Produktänderung

perma PRO C und perma PRO C LINE mit wechselbarer Stützbatterie

1907-01-00

26.07.2019

Stützbatterie

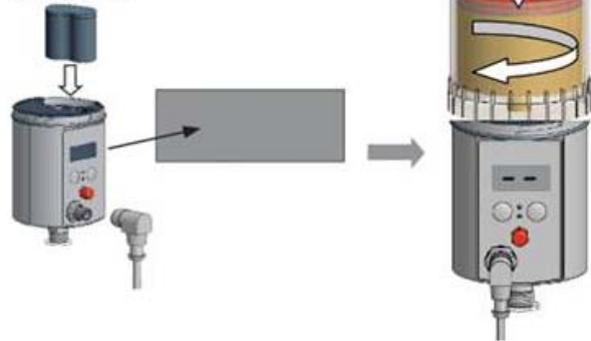
perma PRO C und PRO C LINE werden zukünftig mit wechselbarer Stützbatterie ausgeführt. Als Stützbatterie wird die Batterie PRO B (Art. No.106953) verwendet. Die interne, festverbaute Stützbatterie entfällt.

Bei entleerter Stützbatterie erfolgt die Meldung „Lo“ im Display. Diese Meldung hat keinen Einfluss auf die Funktionalität des Antriebes, d.h. die Einstellungen bleiben erhalten und es wird kein Fehler über die Steuerleitung an die SPS signalisiert.
Die aktuell aufgesetzte LC kann trotz Lo-Anzeige korrekt entleert werden. Die Stützbatterie sollte beim nächsten LC-Wechsel ausgetauscht werden → Einstellungen bleiben erhalten und der Antrieb startet mit einem Initialisierungslauf.
